Oggetto: invio della versione definitiva delle Osservazioni delle associazioni ambientaliste alla procedura di Valutazione di Impatto Ambientale sulle parti variate del “Progetto definitivo del nuovo collegamento ferroviario Torino-Lione parte comune italo-francese, tratta in territorio italiano da confine a Susa-Bussoleno” depositata da LTF ai sensi degli artt. 166, 167 e 182 e segg. Del Dlgs n. 163/2006 2006, come da avviso al pubblico del 15 aprile 2013

**Osservazioni delle Associazioni ambientaliste
Italia Nostra, Legambiente, Pro Natura, WWF Italia
allo Studio di Impatto Ambientale elaborato da LTF
riguardante il progetto definitivo
del Nuovo collegamento ferroviario Torino-Lione parte comune italo-francese
tratta in territorio italiano da confine a Susa-Bussoleno
ai sensi e per gli effetti dell'artt. 166, 167 e 182 e segg. del D.lgs. n. 163/2006**

Fig. 1 – Traffico merci nel corridoio transalpino della Valle di Susa : dati storici vs capacità

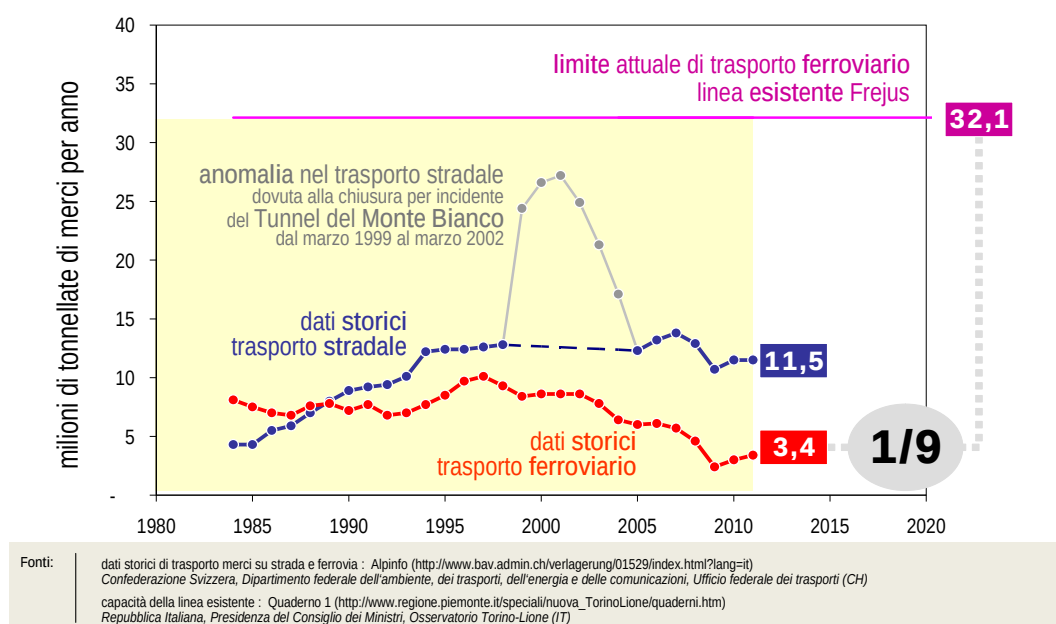
Il traffico merci trasportato su ferrovia (curva rossa in Fig. 1) registra da oltre un decennio una notevole riduzione: il dato più recente (3,4 milioni di tonnellate nel 2011) è pari a circa un terzo del massimo storico (10,1 milioni di tonnellate nel 1997).

Il traffico merci trasportato su strada (curva blu in Fig. 1) è sostanzialmente stabile dalla prima metà degli anni '90. I valori registrati nel quinquennio 1999-2004 (curva grigia in Fig. 1) costituiscono un'anomalia di carattere temporaneo dovuta alla forzata deviazione dei flussi di traffico per effetto dell'incidente sul Tunnel stradale del Monte Bianco (24 marzo 1999). A seguito della sua riapertura al transito dei mezzi pesanti (9 marzo 2002), in pochi anni il trasporto su strada in Valle di Susa si è ricondotto al livello pre-anomalia. il dato più recente (11,5 milioni di tonnellate nel 2011) è di poco inferiore alla media registrata nel quindicennio precedente (12,5 milioni di tonnellate tra 1996 e 2010, esclusa l'anomalia verificatasi).

Fig. 2 – Traffico merci nel corridoio transalpino della Valle di Susa : dati storici vs previsioni

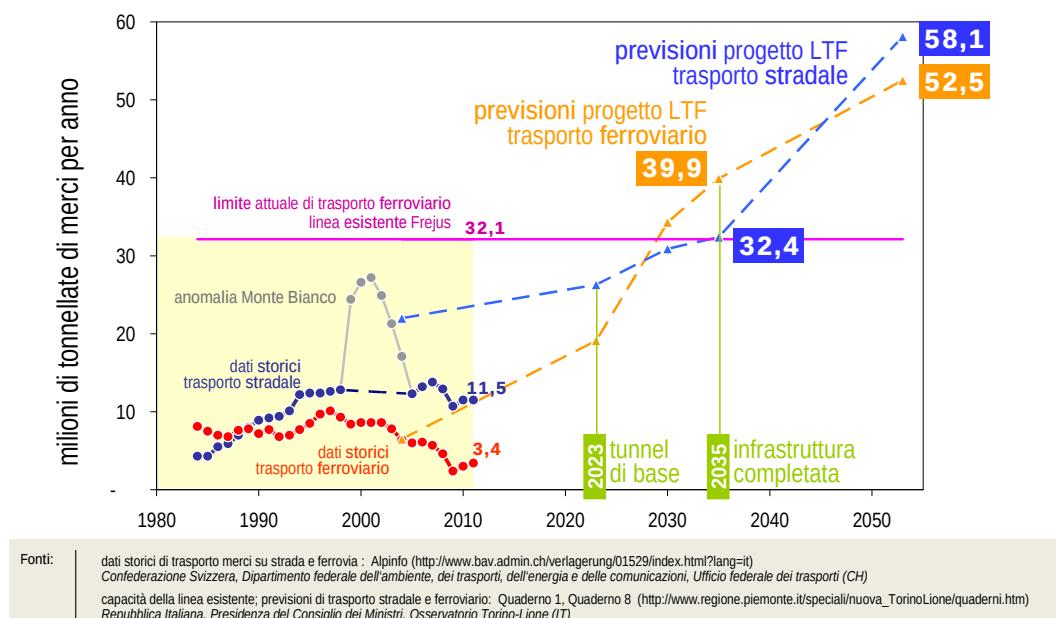
Osservando il periodo 2004-2011 emerge con evidenza come tali previsioni siano fortemente eccedenti rispetto all'andamento reale indicato dai dati storici disponibili. L'errore è presente sia in termini quantitativi (con sovrastime comprese tra 2 e 3 volte il dato storico registrato) ma soprattutto in termini di tendenza. Infatti, secondo le previsioni LTF, tra 2004 e 2010 nel corridoio in esame si sarebbe dovuta registrare una crescita del trasporto merci complessivo superiore al 30%, mentre i dati storici dello stesso periodo indicano una significativa riduzione.

Inoltre le tendenze di medio e lungo termine indicate da LTF (Fig. 2), basate su crescita ancor più sostenute (al 2035 merci su ferrovia decuplicate, merci complessive quintuplicate), appaiono quantomeno incompatibili con gli effetti indotti dall'attuale congiuntura economica mondiale, europea e nazionale.

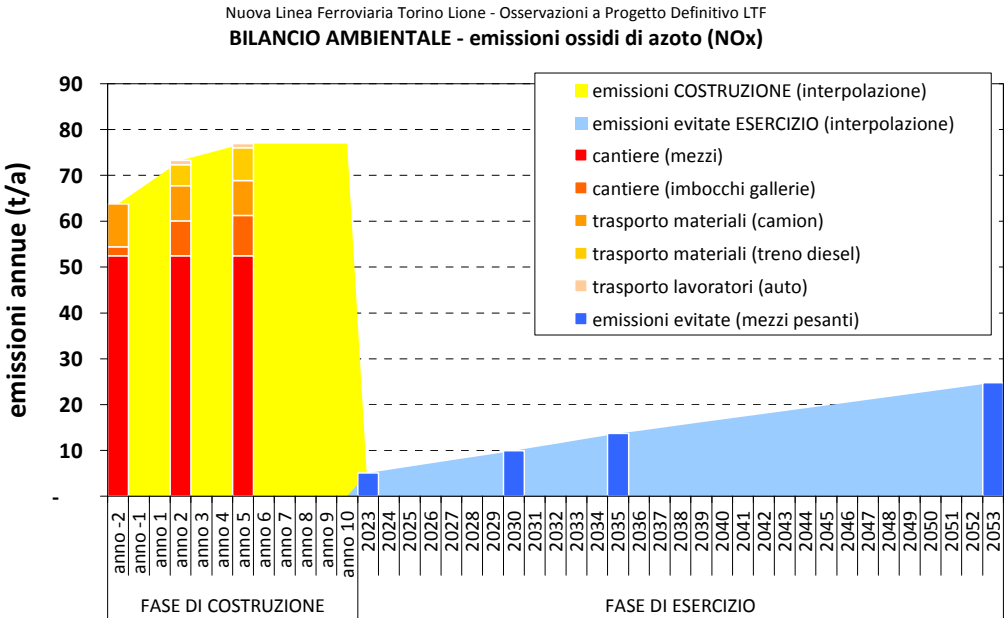
Qualora confermati, i risultati presentati nel SIA LTF indicano impatti sulla componente Atmosfera estremamente rilevanti con contributi sensibilmente elevati delle attività di cantiere alle concentrazioni di inquinanti, tali da originare significativi peggioramenti della qualità dell'aria locale.

A titolo di esempio, si segnala in particolare il picco di ricaduta di ossidi di azoto (NO_x) nell'Oasi di Chianocco, indicato in corrispondenza del sito denominato "Oasi di Chianocco 2" (SIA LTF, Tomo 2, Tabella 63, pag. 170). Tale valore (41,05 µg/Nm³) eccede largamente il limite ammesso per la protezione della vegetazione (30 µg/Nm³).

Nuova Linea Ferroviaria Torino Lione - Osservazioni a Progetto Definitivo LTF
BILANCIO AMBIENTALE - emissioni di polveri fini (PM10)

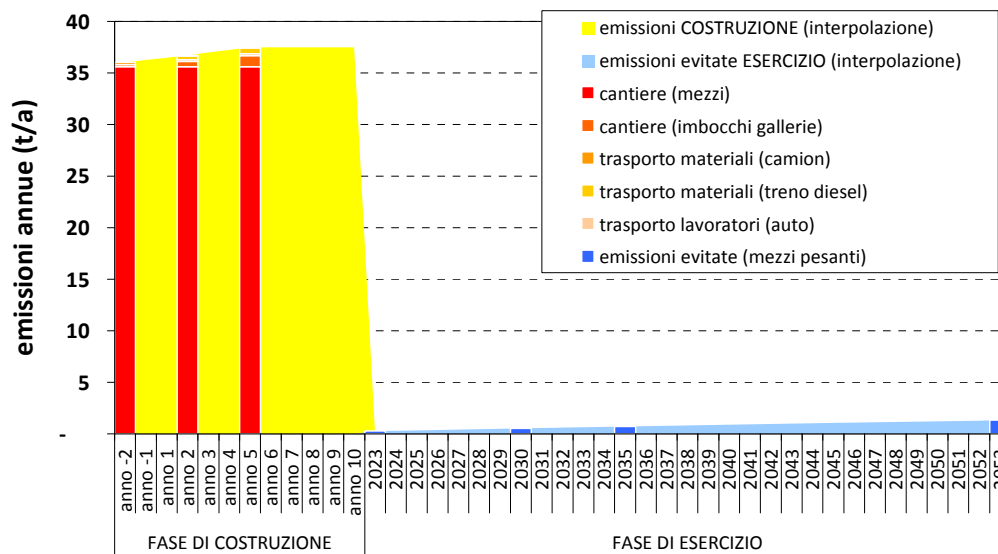
Il SIA LTF omette il confronto delle emissioni in termini di Bilancio Ambientale. Questo può essere valutato ponendo a confronto le emissioni annue evitate nel comprensorio territoriale in fase di esercizio (indicate nel SIA LTF, Tomo 2, Tabella 64, pag. 172) con la sommatoria delle emissioni generate in fase di costruzione nel medesimo comprensorio territoriale (come specificate nel SIA LTF, Tomo 2, Tabelle 39, 41, 50, 53 e 59, da pag. 114 a pag. 128). I flussi di massa giornalieri possono essere facilmente riportati in termini di valori annui tenendo conto che le attività di cantiere si svolgono 7 giorni su 7, 12 mesi su 12 (come indicato nel SIA LTF, Tomo 2, pag. 111). I grafici seguenti indicano il confronto. Risulta del tutto evidente come il bilancio ambientale sia fortemente negativo, in particolare per quanto concerne il parametro PM10. Una verifica puntuale su questi elementi emersi nel presente SIA è imprescindibile.
